OGGETTO: ID\_VIP 5240 – Progetto per la realizzazione di un impianto eolico e delle opere infrastrutturali e di connessione alla Rete di Trasmissione Nazionale da realizzare nei comuni di Santa Croce di Magliano (CB) e Rotello (CB).

Proponente: Wind Energy Santa Croce S.r.l.

**Parere n. 247 del 26 aprile 2022**

<b>Progetto</b>	<p><b>Procedura di valutazione d'impatto ambientale ai sensi dell'art. 23 del D.Lgs 152/2006 e ss.mm.ii.</b></p> <p><b>Progetto per realizzazione di un impianto eolico composto da 10 aerogeneratori per una potenza complessiva di 48 MW., da realizzarsi nel Comune di Santa Croce di Magliano (CB) in località "Piano Palazzo, Piano Moscato, Colle Passone e Piano Civolla" e relative opere di connessione ricadenti nel Comune di Santa Croce di Magliano (CB) e nel Comune di Rotello (CB)</b></p> <p><b>ID_VIP: 5240</b></p>
<b>Proponente</b>	<b>Wind Energy Santa Croce S.r.l.</b>

Figura 4 - Inquadramento del parco eolico rispetto al vincolo idrogeologico

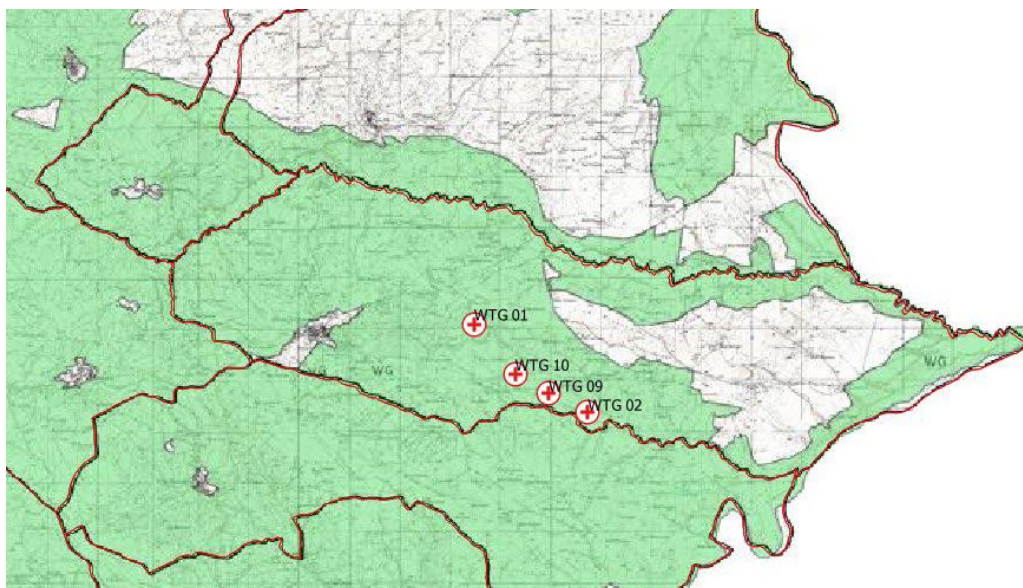
- Per quanto riguarda la componente geologica il Proponente ha effettuato uno studio geologico, idraulica, sismico ed idrogeologico (SCR-CIV-REL-023\_01).
- In merito alla presenza del vincolo idrogeologico, ai sensi dell’art. 1 del R.D. 30 dicembre 1923 n. 3267, il proponente rileva che gli aerogeneratori WTG01, WTG02, WTG09, WTG10, **rientrano in aree sottoposte a vincolo idrogeologico**. La Relazione geologica, idraulica, sismica ed idrogeologica, considerato l’assetto morfostrutturale dell’area, le caratteristiche fisico-meccaniche dei litotipi riconosciuti, le condizioni geologiche, la tipologia di terreno e di fondazioni da realizzare, l’assenza di elementi vegetali di rilievo, ed essendo le aree di intervento a uso agricolo, non evidenzia fattori riconducibili a fenomeni di natura geostatica che implicino modifiche degli equilibri raggiunti.

Figura 6 - Inquadramento del Parco eolico rispetto agli altri aerogeneratori realizzati e in fase autorizzativa

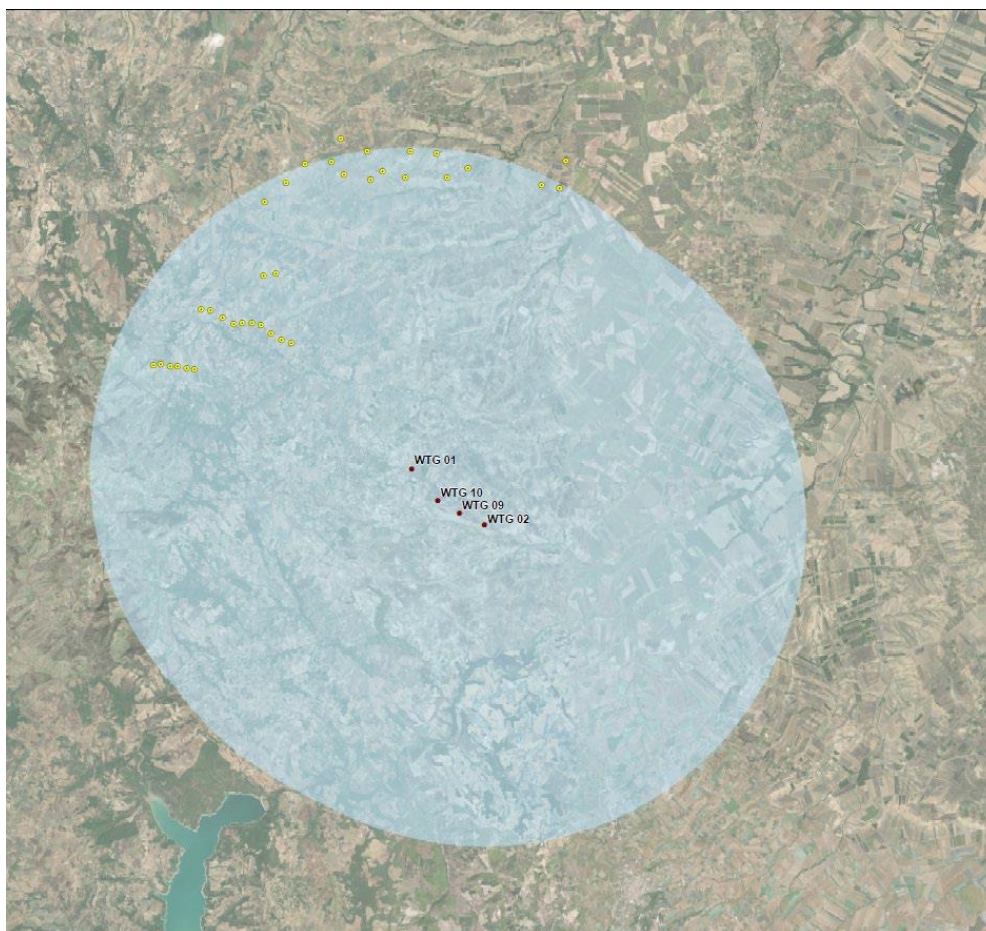
- Analizzando in fine la presenza di aerogeneratori prossimi all'impianto in progetto, la distanza fa sì che l'intervento si ponga in continuità con il parco presente integrandosi pienamente.

- I criteri localizzativi del parco eolico in progetto prevedono una sostanziale regolarità di layout e interdistanze tali da mantenere quanto più possibili ampie vedute e scongiurare il cosiddetto "effetto selva", condizioni tali da assicurare una chiara lettura degli elementi caratteristici del paesaggio, sia traguardando da lunga e media distanza e sia in prossimità dell'area di impianto. Le distanze che intercorrono tra gli impianti, gli aerogeneratori del progetto fanno sì che le torri di progetto si pongono in campo avanzato rispetto ai punti di vista dei comuni limitrofi, che rimangono comunque in aree altimetricamente dominanti rispetto al contesto.

Figura 7 - Mappa dell'intervisibilità degli impatti cumulativi degli aerogeneratori esistenti e in progetto

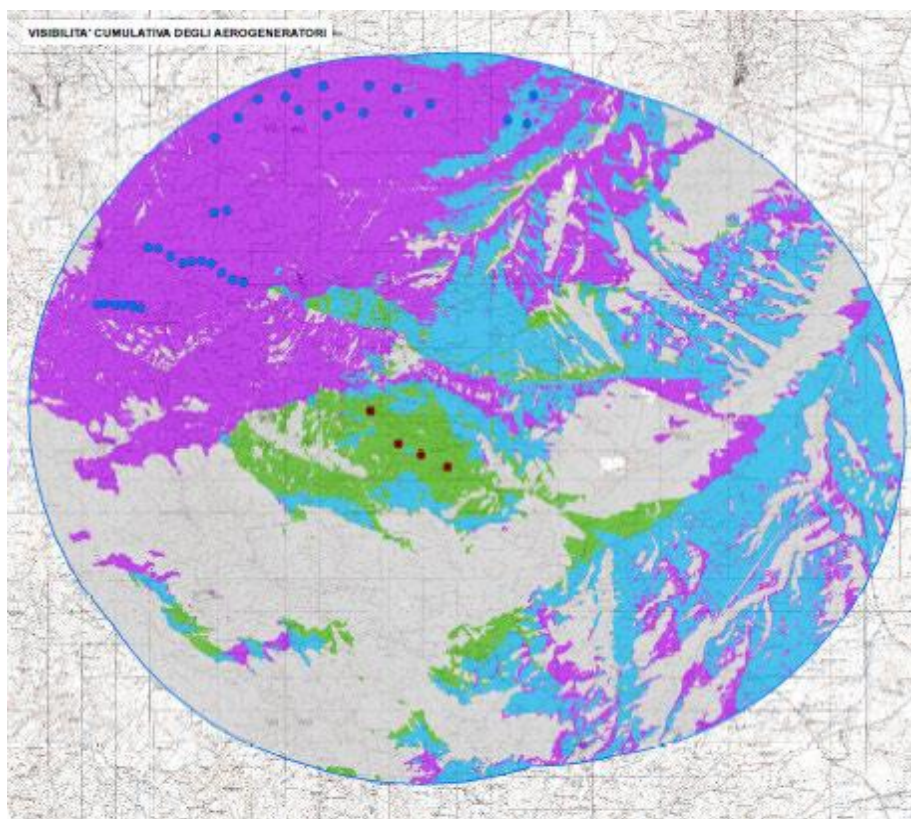
- Il proponente ha effettuato la valutazione degli effetti cumulati in merito alla visibilità definendo la Mappa dell'intervisibilità degli impatti cumulativi degli aerogeneratori esistenti, generata considerando in modo cumulativo gli impatti visivi prodotti sia dei parchi eolici già realizzati e in corso di autorizzazione (COLORE VERDE) sia dagli aerogeneratori in progetto (COLORE VIOLA), per ogni punto del territorio per una estensione di 10 km.
